1. ラベル印字不良

2. 対応策

運転画面

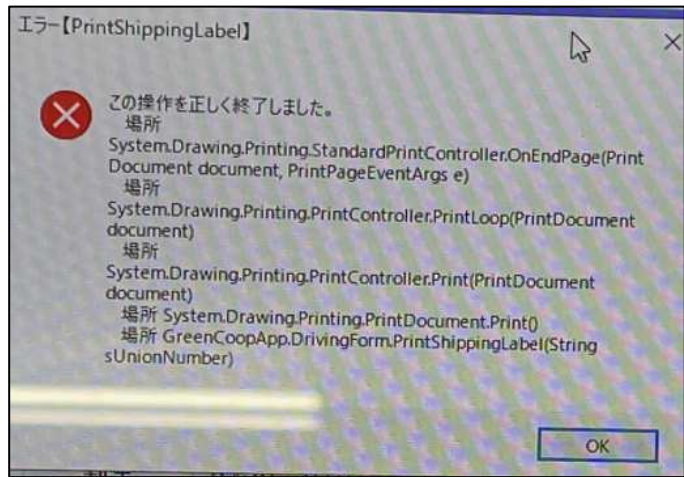
スタッカー部に投入された製品束のQR読み取り時に下記のシステムエラーが発生しラベル印字されない現象が稀に発生する。

操作が正しく終了しているのにも関わらず発生しているのと、これ以上の原因究明が難しいために下記の対処療法的対応を行う。

- (1)上記エラー発生時は、システムエラー表示せずに操作ログに書き込むのみとする。
- (2)運転画面の判定を「未印刷」とする。

※現状は処理は正しく終了している為に「OK」となっている。

- (3)判定が「OK」ではないので再度、QR読込を行うとラベル印字が出来る様になる。

※現状は判定が「OK」となっているQRの再印字処理は出来ない。
